改善箇所説明図

左ハンドル車での図示

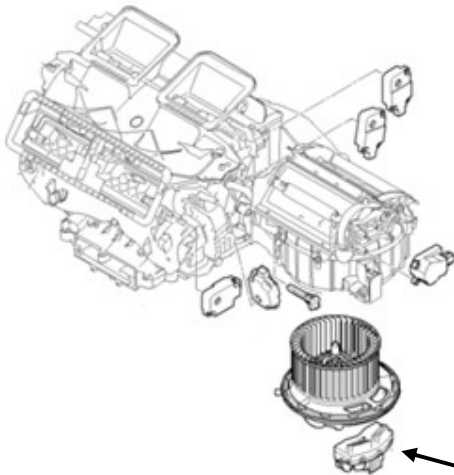
基準不適合箇所

ブロワーファンレギュレーター

基準不適合の内容

エアコンディショナーのブロワーファンレギュレーターへ電力を供給するワイヤーハーネスの端子において、当該端子のメッキ素材が不適切なため、車両振動によってメッキが損傷し、摩擦腐食が発生することがある。そのため、電気抵抗が高くなりワイヤーハーネスの端子が発熱し損傷して、最悪の場合、火災に至るおそれがある。

改善の内容

全車両、ワイヤーハーネスを対策品に交換する。また、ブロワーファンレギュレーターに不具合のあるものは新品に交換する。

識別：フロント左ストラット部に白ペンを塗布する。
